Demande de permis d'urbanisme modificatif (art. 102/1 du CoBAT)

Rue Joseph Bens, à droite du n° 74

permis initial délivré le 25/07/2023 (réf : 16-46755-2022)

Note explicative

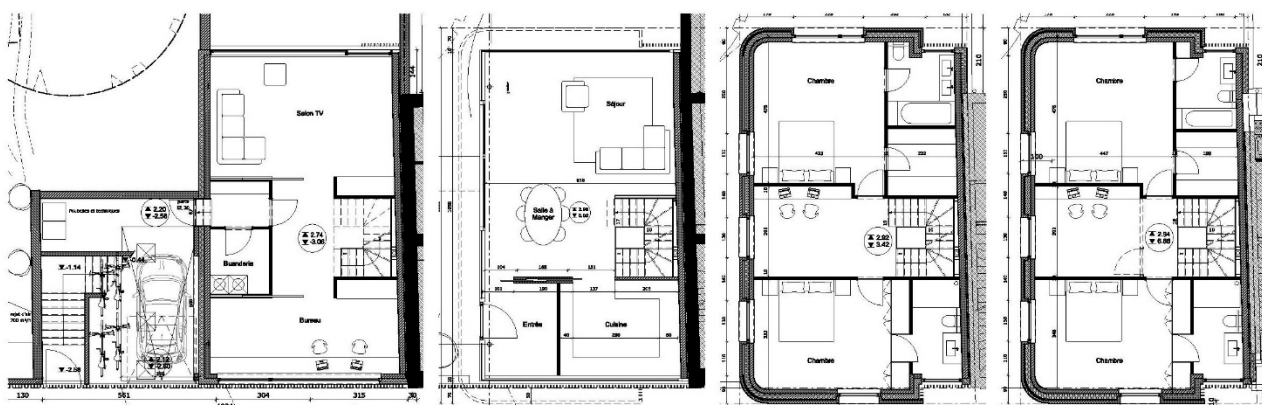
La vue apaisante de l'espace public est accrue par la continuité du bardage de lattes verticales ajourées du « soubassement ».

Au travers des lattes, on lira les différentes fonctions abritées par l'immeuble qui sont, de gauche à droite, depuis la rue : d'abord le portail d'accès à la maison en intérieur d'ilot, qui laisse percevoir le charmant

chemin pavé d'accès à la maison, ainsi que la végétation et les arbres. Après une petite section « opaque », le portail piéton d'accès au projet de bureaux (qui peut être transformé en maison unifamiliale). Puis la partie opaque de la porte de garage, tout à fait intégrée aux lattes ajourées, la rendant presque invisible. Pour terminer par la baie de la pièce de l'entresol.
